Overskott steinbrudd Situasjon pr.6.7.2018.

Avvik fra reguleringsplan

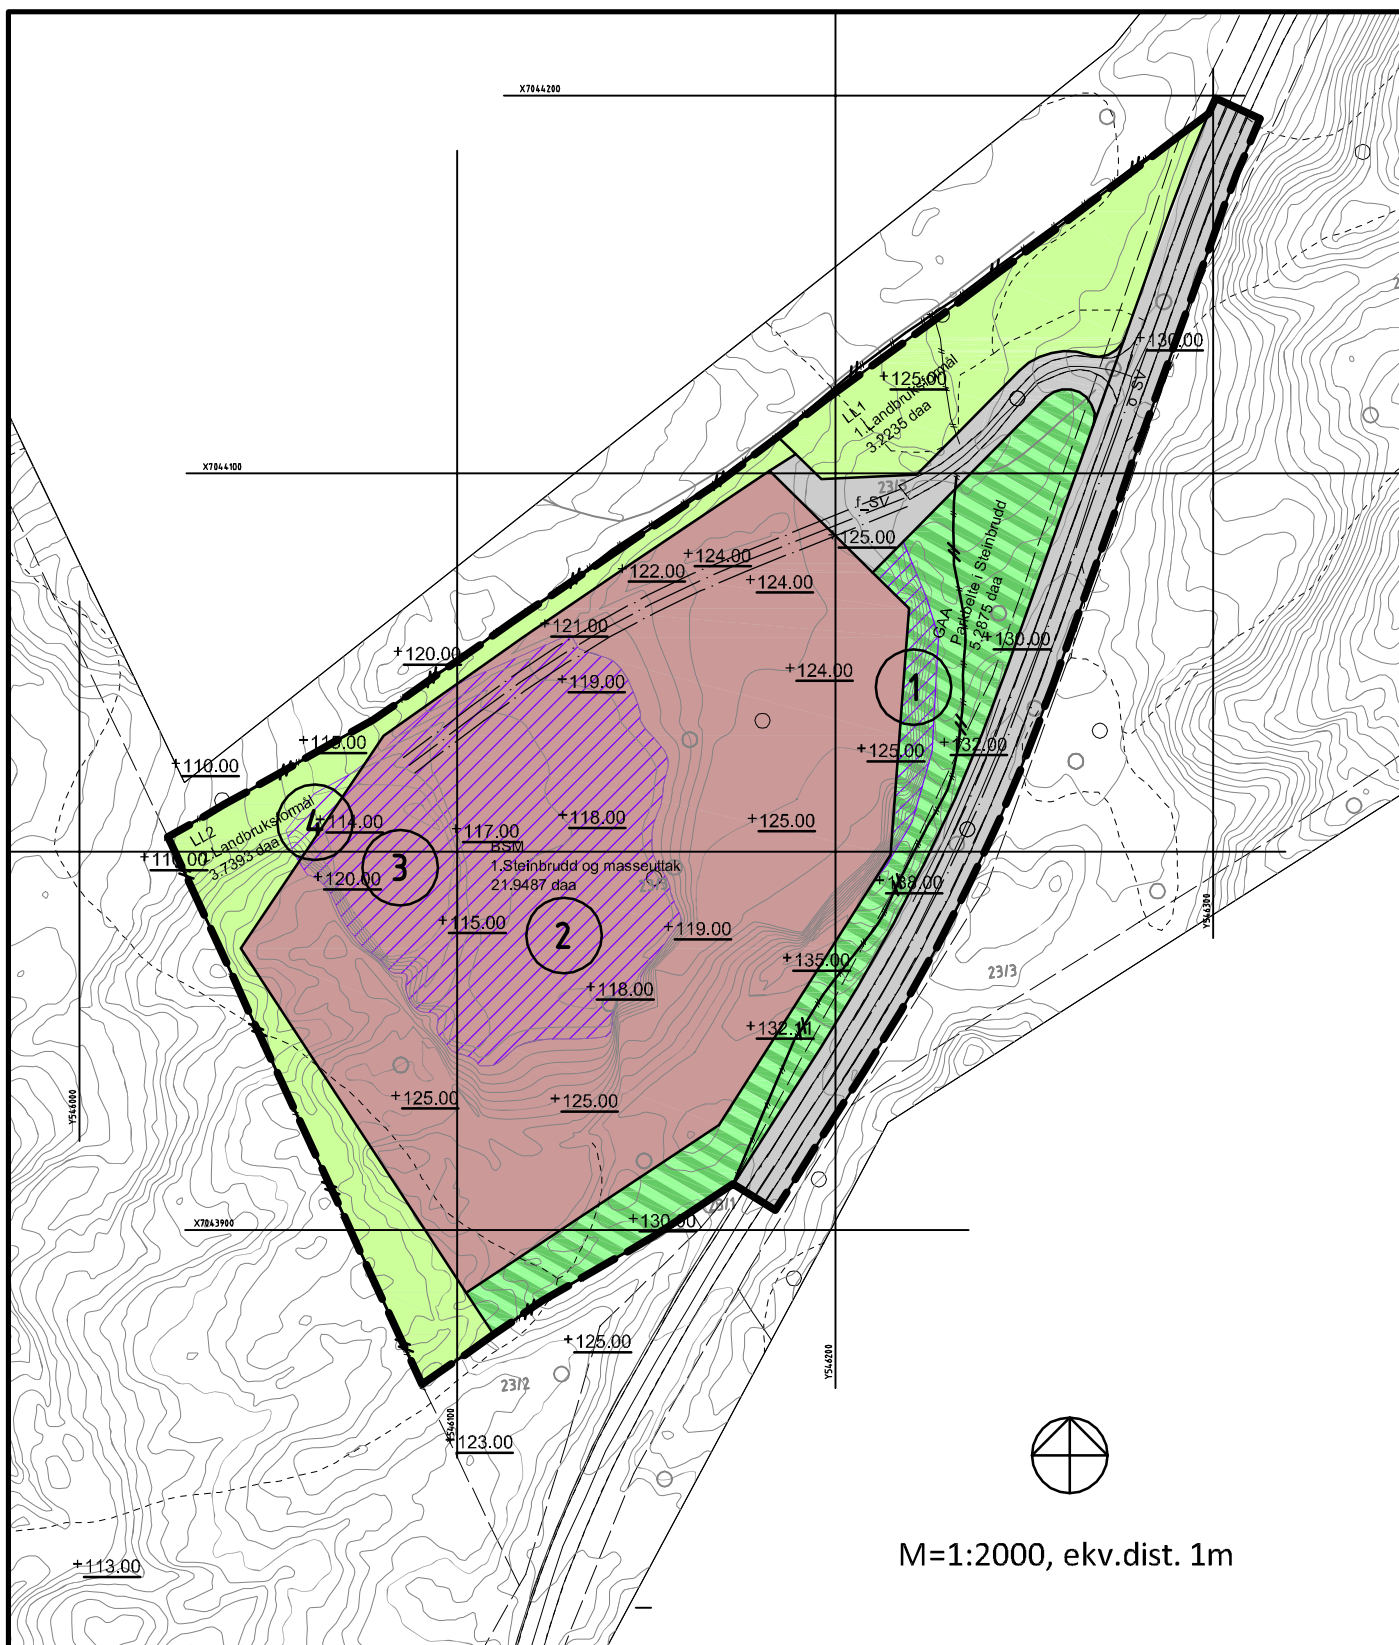
Uttaksskråning ligger utenfor regulert masseuttak men reduserer ikke parkbeltets skjermende funksjon

Uttak under kote 120 moh.
Øvre flate kote 117-120

Uttak under kote 120 moh.
Nedre flate kote 114-115

Uttak utenfor regulert masseuttak (kote 113-114).
(Skyldes behov for uttak av vannvei. Formålsgranse ble her opprinnelig satt etter kote 120 for flat avslutning mot terreng.)
